高浜発電所第3、4号機 原子炉格納容器電気配線貫通部取替工事に係る設計及び工事計画認可申請

資料4「発電用原子炉施設の火災防護に関する説明書」の見直しの方向性について

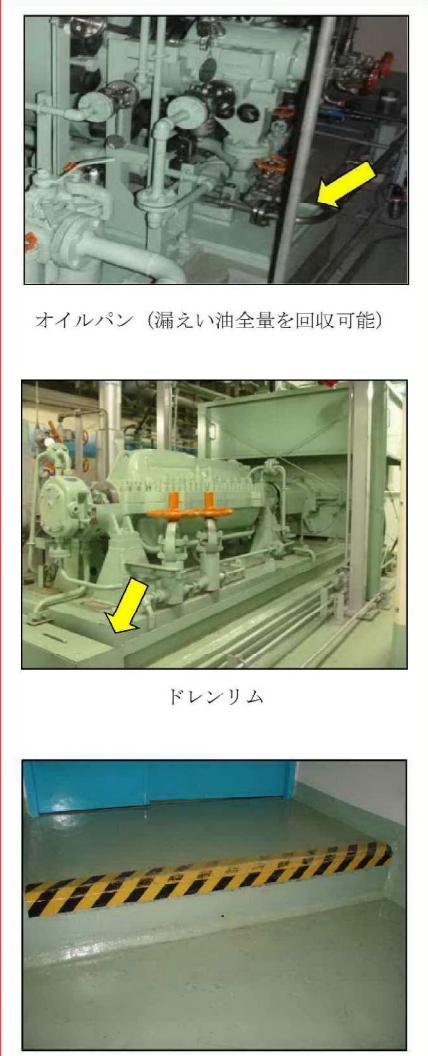
高浜3号機 資料4 「発電用原子炉施設の火災防護に関する説明書」	見直しの方向性	備考
<p>試験により確認した材料</p> <p>(b) 消防法に基づき認定を受けた防炎物品と同等であることを消防法施行令の防炎防火対象物の指定等の項に示される防炎試験により確認した材料</p> <p>(3) 不燃性材料又は難燃性材料でないものの使用 不燃性材料又は難燃性材料が使用できない場合で、電気配線貫通部の機能を確保するために必要な代替材料の使用が技術上困難な場合は、当該施設における火災に起因して他の原子炉の高温停止及び低温停止を達成し、維持するために必要な構築物、系統及び機器、放射性物質の貯蔵又は閉じ込め機能を有する構築物、系統及び機器（以下「火災防護上重要な機器等」という。）、重大事故等対処施設 [] において火災が発生することを防止するための措置を講じる設計とする。</p> <p>a. 主要な構造材 (a) 電気配線貫通部内部のエポキシ樹脂及び0リング 電気配線貫通部内部のエポキシ樹脂及び0リングは、当該部品を含めた機器一体での安全性及び健全性が確認されているため、その機能を確保するために必要な代替材料の使用が技術上困難であり、発火した場合でも、他の火災防護上重要な機器等及び重大事故等対処施設に延焼しないことから、不燃性材料又は難燃性材料ではない材料を使用する設計とする。</p> <p>b. 建屋内装材 火災区域又は火災区画に設置される電気配線貫通部を設置する建屋の内装材について、その機能を確保するために必要な代替材料の使用が技術上困難な場合は、当該構築物、系統及び機器における火災に起因して他の火災防護上重要な機器等及び重大事故等対処施設において火災が発生することを防止するための措置を講じる設計とする。 火災区域又は火災区画に設置される電気配線貫通部を設置する建屋の内装材のうち、[] の表面に塗布するコーティング剤については、火災を想定しても、格納容器内に設置する火災防護上重要な機器等及び重大事故等対処施設に延焼しないために、以下を満足する設計とする。 (a) 使用箇所が不燃材料であるコンクリート表面であること。 (b) 格納容器内に設置する電気配線貫通部は、不燃性又は難燃性の材料を使用し周辺には可燃物がないことを火災防護計画に定め、管理する。</p> <p>c. 電気配線貫通部に使用するケーブル (a) 核計装用ケーブル</p> <p>- T3-添4-16 -</p>		<p>記載の適正化 (既工認内容の反映による記載の削除)</p>

高浜3号機 資料4 「発電用原子炉施設の火災防護に関する説明書」	見直しの方向性	備考
<p>核計装用ケーブルは、微弱電流、微弱パルスを扱うことから、耐ノイズ性を確保するため、絶縁体に誘電率の低い架橋ポリエチレンを使用する。このケーブルは、自己消火性を確認する UL 1581(Fourth Edition)1080. VW-1 垂直燃焼試験は満足するが、延焼性を確認する IEEE Std 383-1974 垂直トレイ燃焼試験は満足しない。</p> <p>従って、核計装用ケーブルは、難燃ケーブルと同等以上の性能を有するよう、以下のいずれも満足することを確認したケーブルを使用する設計とする。</p> <p>イ. 自己消火性</p> <p>第4-2表に示すとおり、バーナによりケーブルを燃焼させ、残炎による燃焼が60秒を超えない等の判定基準にて自己消火性を確認するUL 1581 (Fourth Edition) 1080. VW-1垂直燃焼試験に定められる試験方法により燃焼試験を実施し、判定基準を満足することを確認する。</p> <p>ロ. 延焼性</p> <p>火災を想定した場合に延焼が発生しないように、チャンネルごとに専用の電路（電気配線貫通部含む）に収納するとともに、酸素供給防止を目的とした難燃性の耐熱シール材を処置する。</p> <p>難燃性の耐熱シール材を処置した専用の電路は、容易に酸素の供給がない閉塞した状態であるため、核計装用ケーブルに火災が発生してもケーブルの燃焼に必要な酸素が不足し、燃焼の維持ができなくなるため、すぐに自己消火し、ケーブルは延焼しない。</p> <p>(b) 放射線監視設備用ケーブル</p> <p>放射線監視設備用ケーブルは、核計装用ケーブル同様に微弱電流、微弱パルスを扱うため、自己消火性を確認する UL 1581(Fourth Edition)1080. VW-1 垂直燃焼試験は満足するが、延焼性を確認する IEEE Std 383-1974 垂直トレイ燃焼試験は満足しない。</p> <p>従って、他のケーブルへの延焼が発生しないよう、難燃性の耐熱シール材を処置することで酸素の供給を防止した専用の電路（電気配線貫通部含む）に敷設する。</p> <p>- T3-添4-17 -</p>		<p>記載の適正化 (既工認内容の反映による記載の削除)</p>
